**Betreff:** S 23-006-00 AW: Kröpelin B-Plan Nr. 18 "Altenhagen - Hof" - Vorentwurf

Stellungnahme zum Entwurf

**Wasser- und Bodenverband**

→ Siehe Karte im Anhang (PDF-Datei, Grundlage: DTK10)

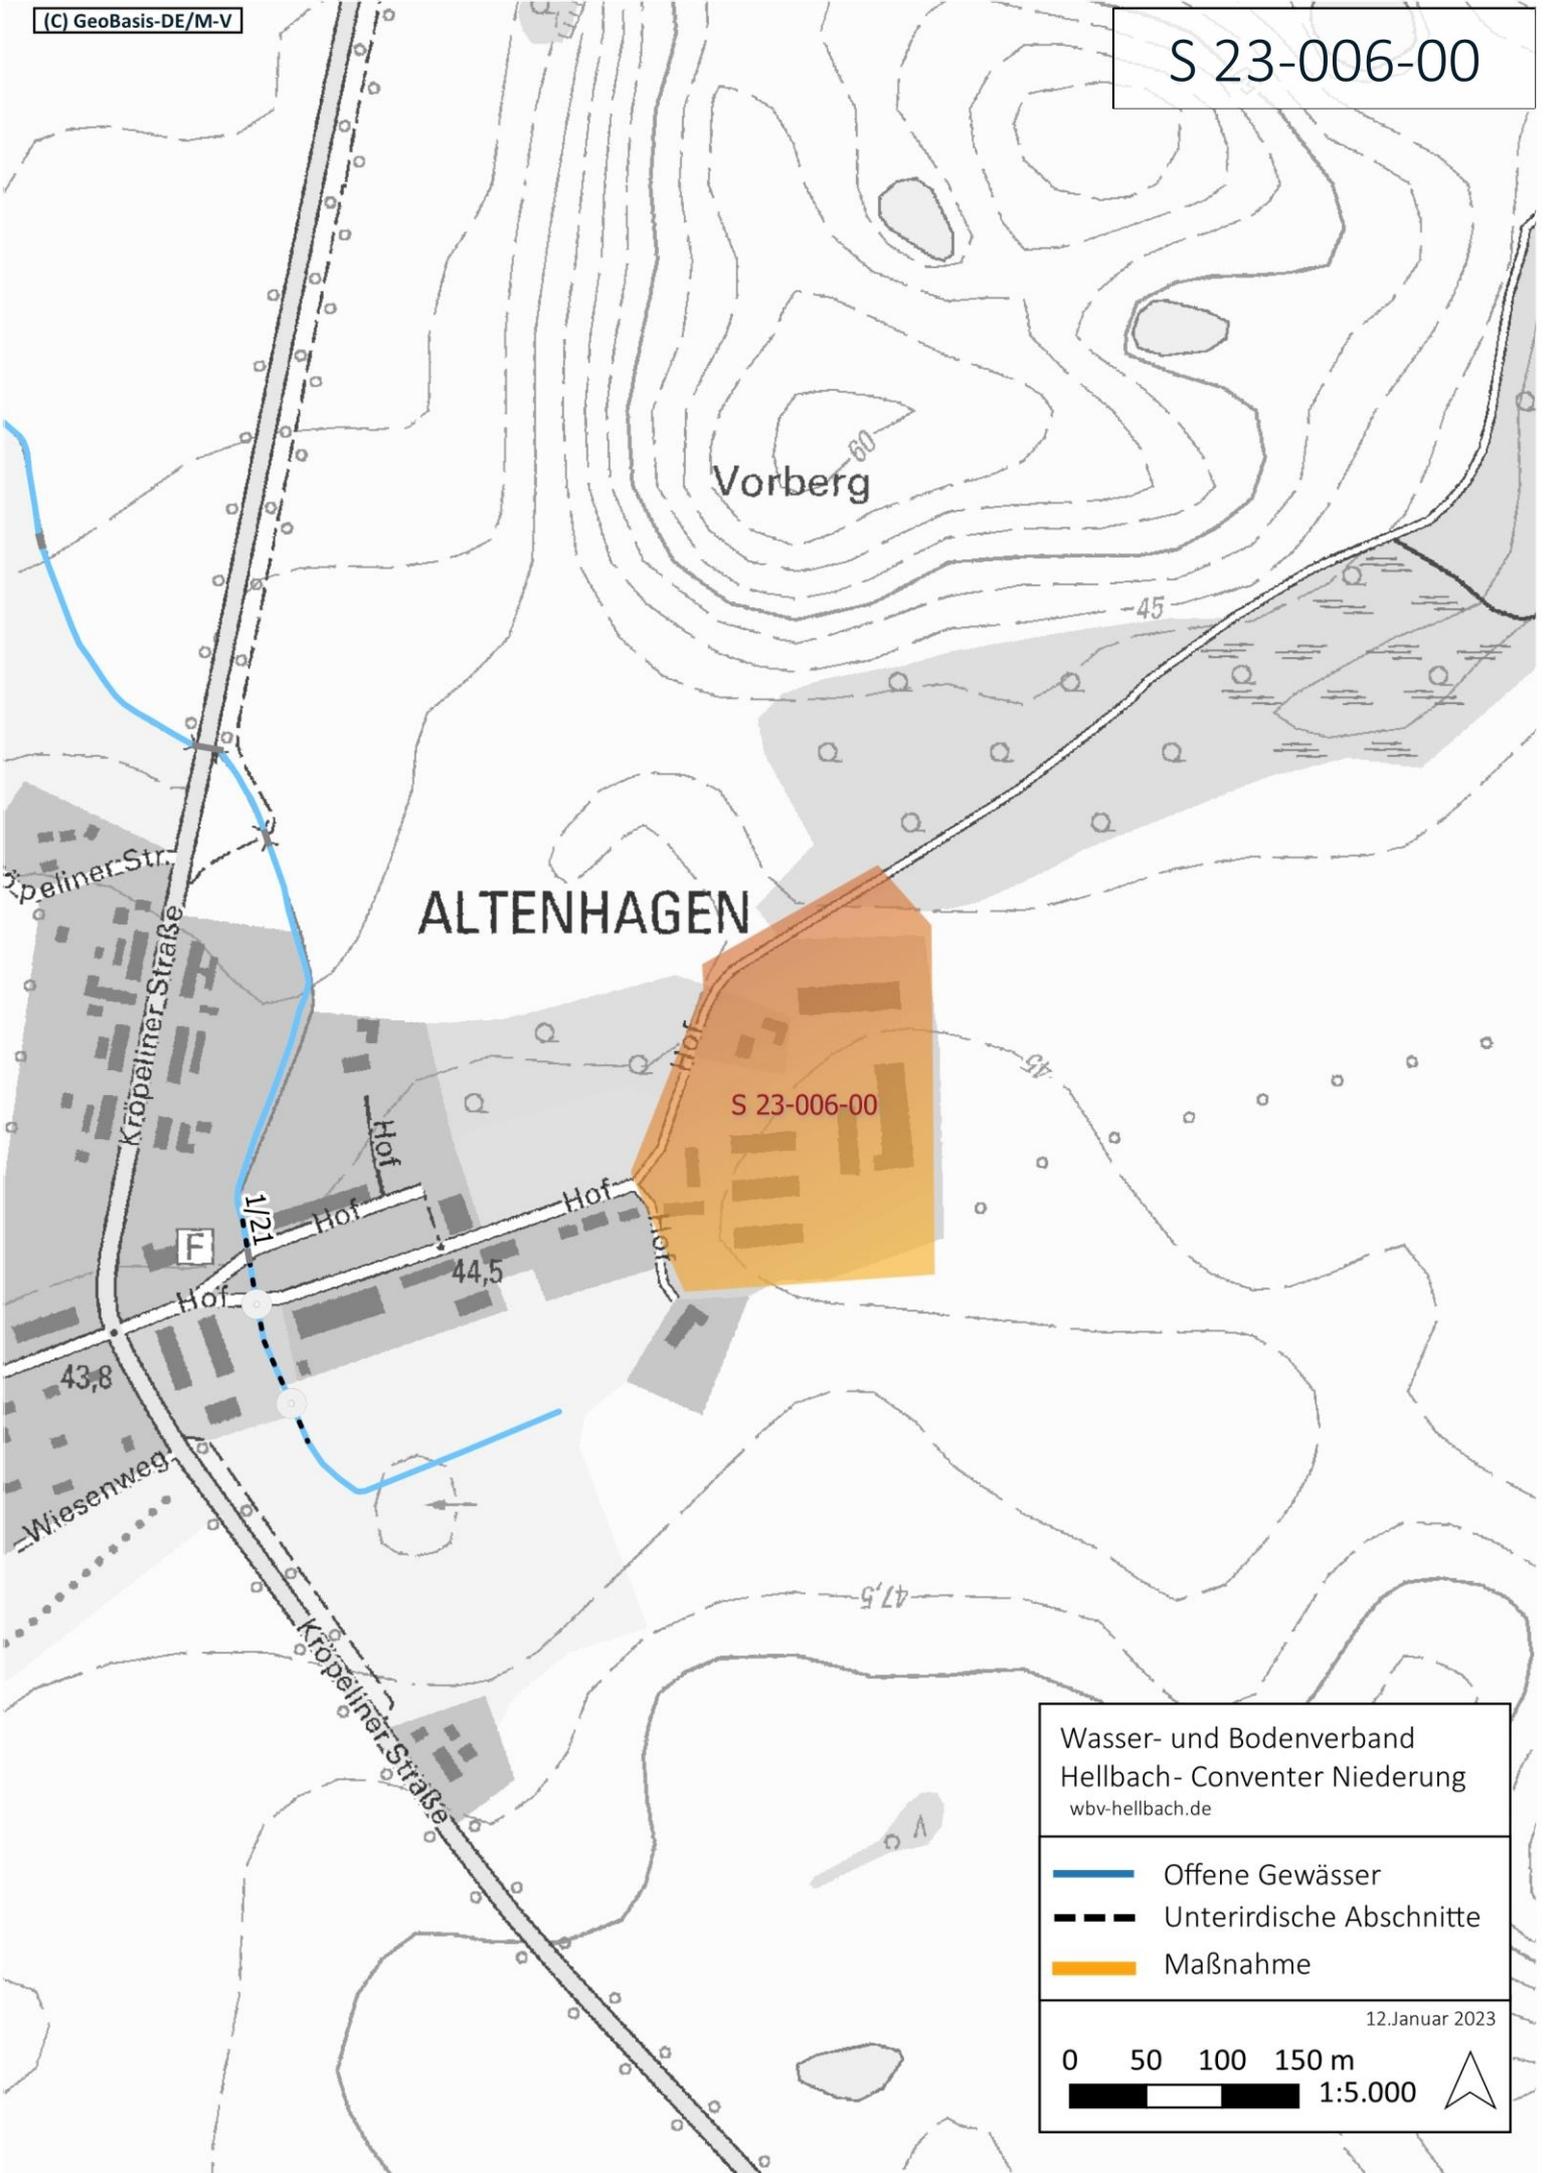
Im Pangebiet verläuft kein Gewässer II. Ordnung.

- Im Teil 1: Begründung ist unter 3.3. die geplante Regenwasserentsorgung beschrieben.
- Demnach soll das Niederschlagswasser **versickert** werden.
- Der **Nachweis**, dass das beim anstehenden Boden möglich ist, ist zu erbringen.
- Die auf der Fläche **vorhandenen Entwässerungsanlagen** sollten
  - benannt und
  - der künftige Umgang damit abgestimmt werden (Rückbau, Notüberlauf, etc.).
